改善箇所説明図

対象車両外観

改善対象部位外観

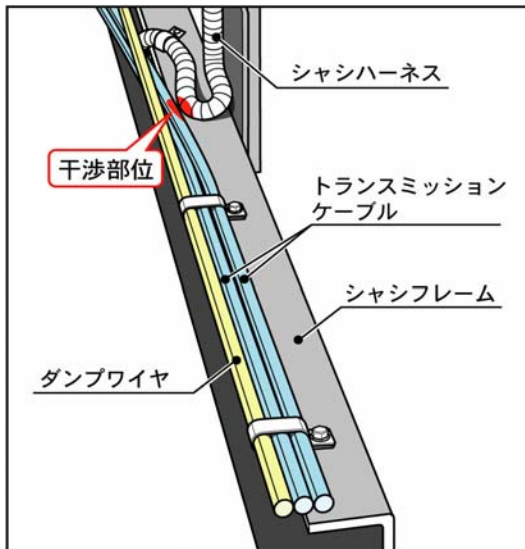
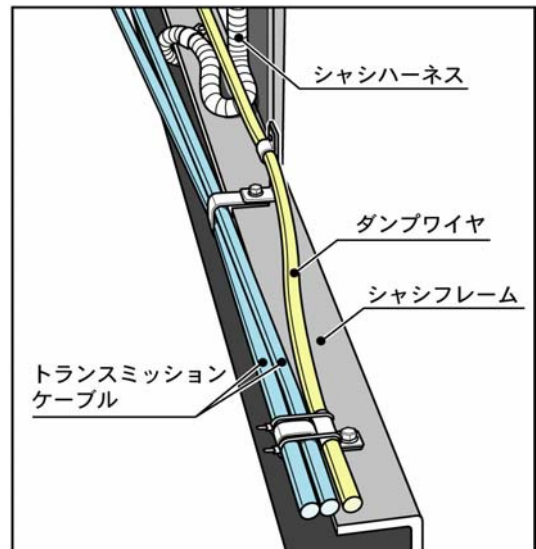
ダンプ架装された車両において、ダンプワイヤ配索時にトランスミッションケーブルの移設を行ったため、トランスミッションケーブルとシャシハーネスとの隙間が不足しているものがある。そのため、走行振動により、トランスミッションケーブルとシャシハーネスが干渉し、最悪の場合、シャシハーネスが損傷・短絡して火災に至るおそれがある。

全車両、トランスミッションケーブルとシャシハーネスの隙間を点検し、隙間の少ないものはトランスミッションケーブル及びダンプワイヤの配索方法を変更する。また、シャシハーネスに損傷があるものは、シャシハーネスを補修する。
